Universitätsstadt Gießen

Bebauungsplan Nr. GI 04/23

„Seltersberg III“ (Medizinisches Forschungszentrum)

Beschlussempfehlungen zu den im Rahmen der Öffentlichkeitsbeteiligung gem. § 3 Abs. 1 BauGB und der Beteiligung der Behörden und sonstiger Träger öffentlicher Belange gem. § 4 Abs. 2 BauGB (Frist bis zum 21.10.2010) eingegangenen Stellungnahmen mit Anregungen.

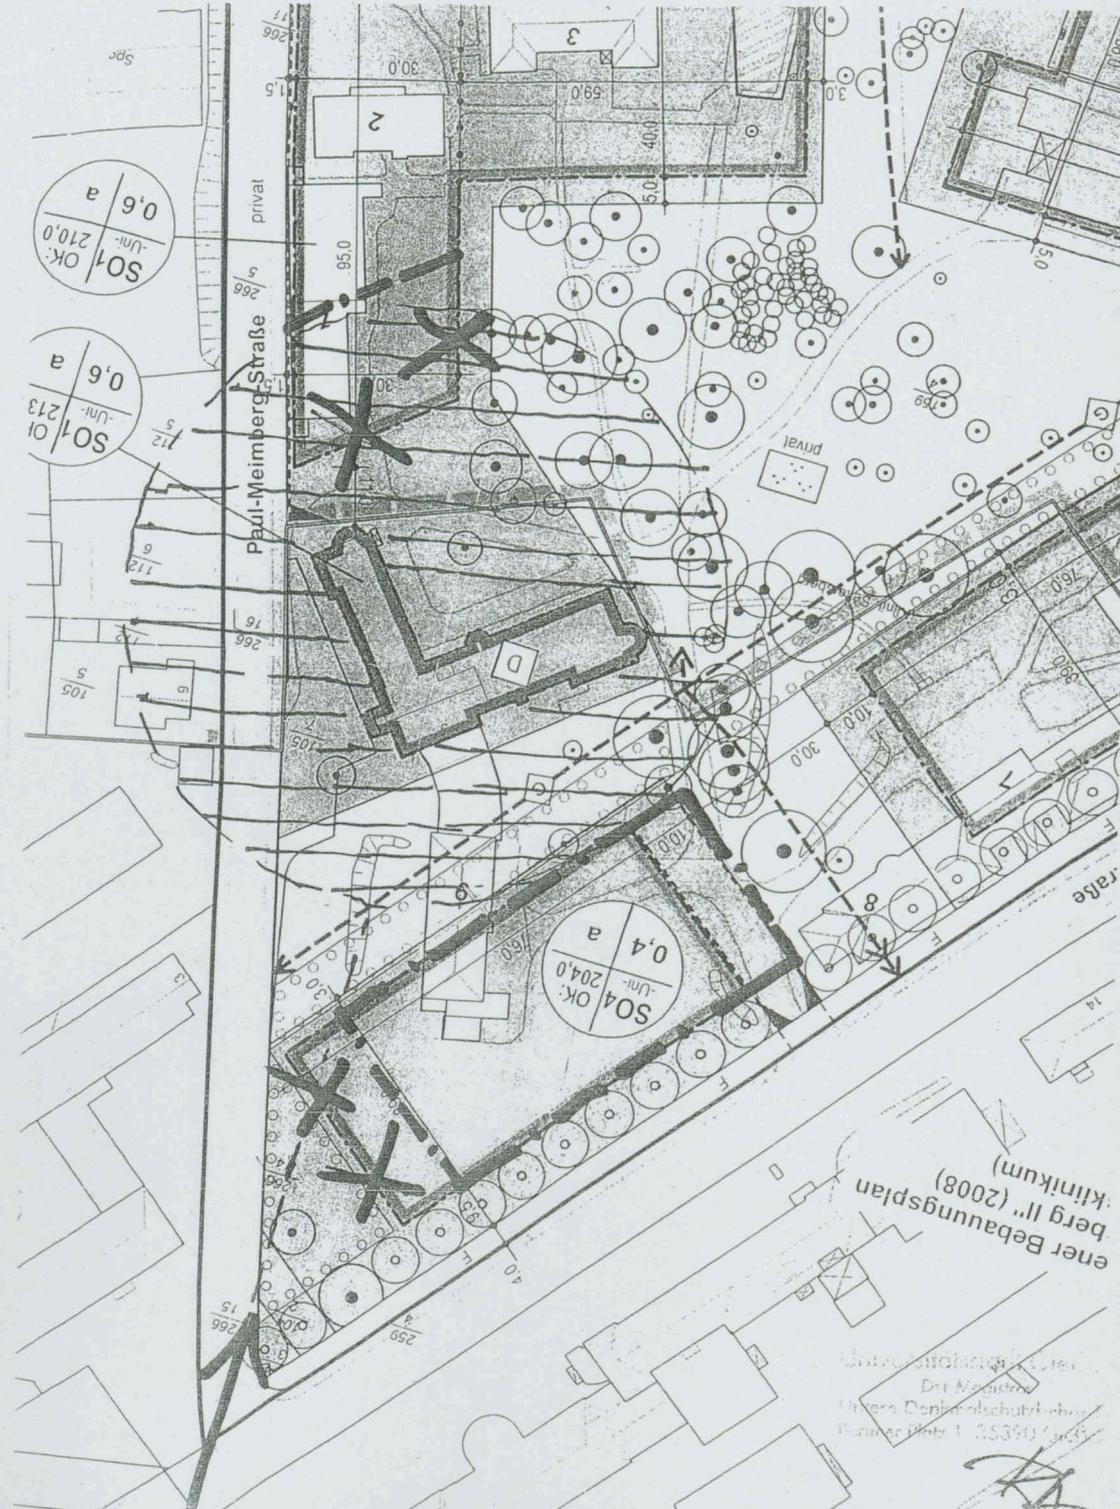
Mit Rücksicht auf das Kulturdenkmal und im Interesse an der Erhaltung der historischen Substanz und des überlieferten Erscheinungsbildes sollte das Baufenster für das vordere große Parkhaus wenigstens etwas von der Paul-Meimberg-Straße wegrücken, um den Blick auf das Baudenkmal freizugeben. Vor dem Hintergrund, dass wesentliche Teile der denkmalgeschützten Grünfläche für diesen Parkhausbau bereits in der Vergangenheit von der Denkmalpflege preisgegeben werden mussten, um das Gesamtprojekt nicht zu gefährden, sollte jetzt zumindest, im Ausgleich für diese erheblichen Verluste, das Baufenster im südöstlichen Plangebiet so modelliert werden, dass das Baudenkmal von einem angemessen gärtnerisch gestalteten Freiraum umgeben wird (siehe beiliegende Skizze).

Der Anregung zur Reduzierung der überbaubaren Grundstücksfläche für das Medizinische Forschungszentrum (SO 2) und zur gärtnerischen Gestaltung des Umfeldes des Kulturdenkmales konnte/kann nur in geringerem Umfang und in geänderter Form gefolgt werden.

Die angeregte Rücknahme der zum Kulturdenkmal ausgerichteten Baugrenze um rd. 25,0m konnte zur Aufrechterhaltung der Realisierungsmöglichkeit der Bauvariante „Paul-Meimberg-Straße“ für das medizinische Forschungszentrum nur mit 2,0m umgesetzt werden, so dass jetzt ein Gebäudeabstand von rd. 20,0m statt wie gefordert rd. 35,0m entstehen würde. Dieser Abstand wird in Verbindung mit einer angemessenen Begrünung des Denkmal-Umfeldes für ausreichend angesehen.

Die angeregte kreisförmige Abgrenzung des gärtnerisch zu gestaltenden Freiraumes um das Kulturdenkmal ist in Anlehnung an die Erkenntnisse und Empfehlungen des Fachgutachtens im Bebauungsplan als ungefähr gleich große, jedoch trapezförmige Fläche dargestellt.

Dieser Vorschlag zur Neuordnung der denkmalrechtlich geschützten Grünanlage (Korrektur der Denkmaltopografie) ist jedoch nicht Gegenstand der Bauleitplanung.
